衡东一大浦天然气支线（站场工艺设备）项目第二标段：衡东分输站澄清答疑公告（招标编号：HNXZ-2019-ZB01-XMZB-0573-06）

# 大浦天然气支线（站场工艺设备）项目第二标段：衡东分输站澄清答疑

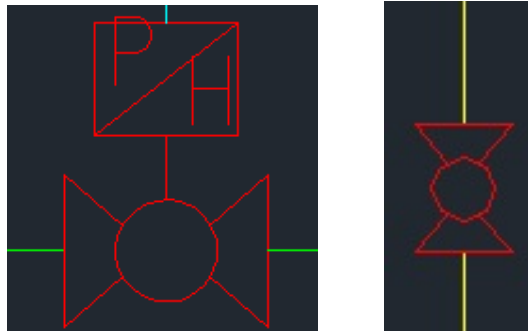
34、工艺流程图中放散系统阻火器前和两路出口后的绝缘接头是否需要提供？是否为埋地绝缘接头，散件提供？

**回复：绝缘接头为埋地，散件提供。**
